PROJECT TITLE 사업명칭
NAME OF DRAWING 도면명
지상4층 중환자실 전등설비 평면도
NOTE 주 기
DATE 일 자
REVISIONS 수정
NO.
DESIGNED BY 설 계
CHECKED BY 검 사
APPROVED BY 승 인
SCALE 축척
DATE 일 자
DWG. NO. 도면 번호
SHEET NO. 시트 번호
□-□□□□
 가톨릭관동대학교 국제성모병원 INTL. ST. MARY'S HOSPITAL, CKU
인천광역시 서구 심곡로 100번길 25 T:032-290-2532 F:032-290-2533

지상4층 중환자실 전열설비 평면도

지상4층 너스콜 설비 평면도(변경 후)

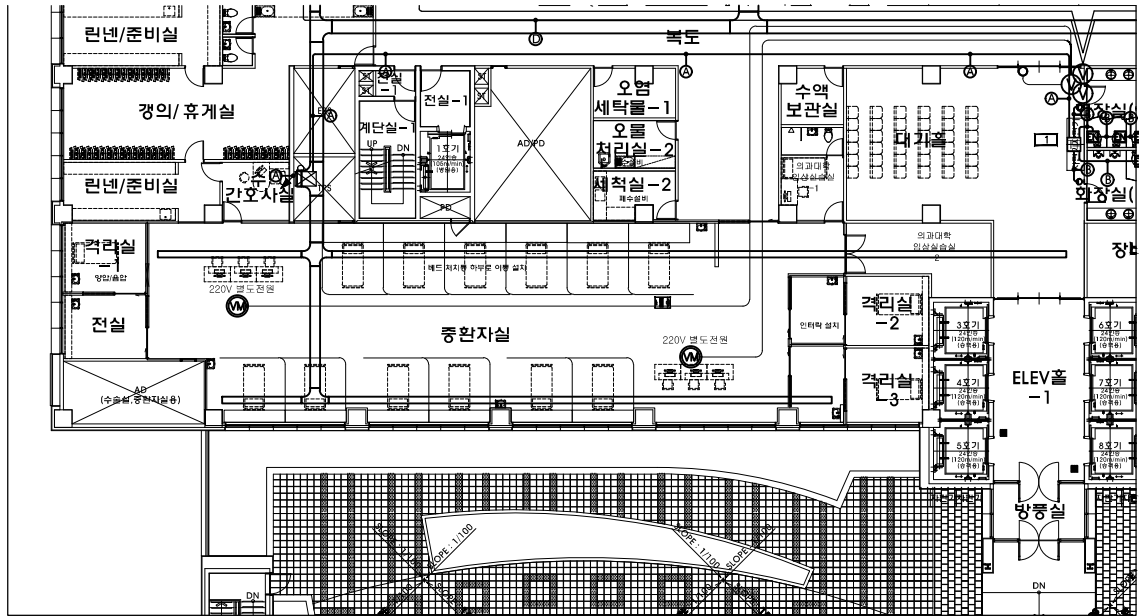
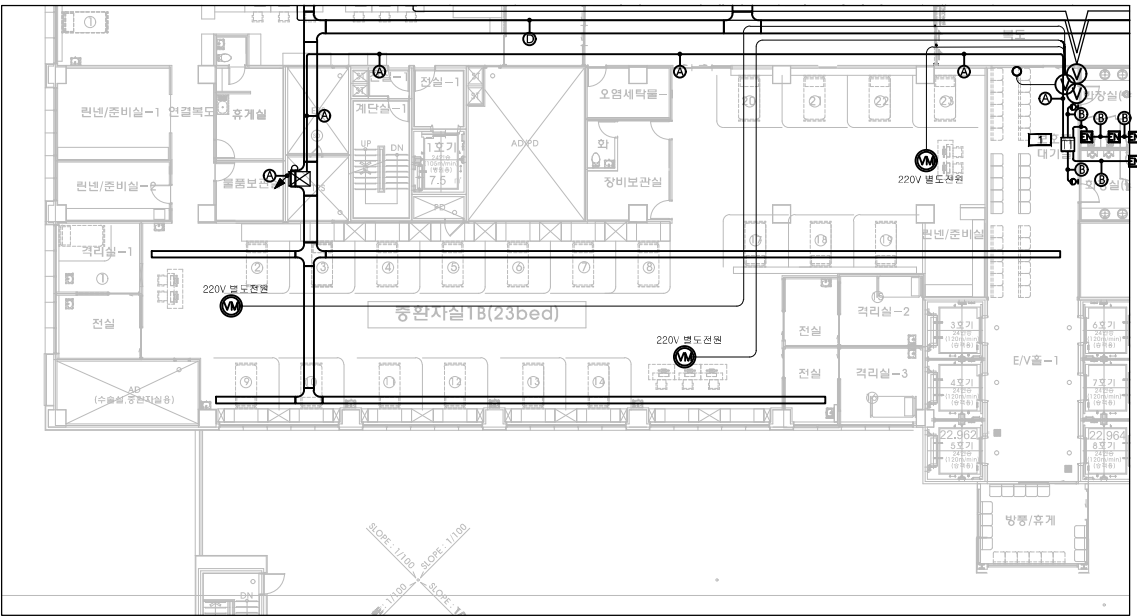
< NOTE >
1. 중축 중환자실 너스콜 설비 추가 신설
2. 너스콜 설비 장비는 업체 공사분, 배관 및 배선은 전기공사분
3. 기존 중환자실 너스콜 설비와 도면이 상이할 수 있음 / 공사 진행 시 현장 담당자에 의해 변경 및 추가될 수 있음
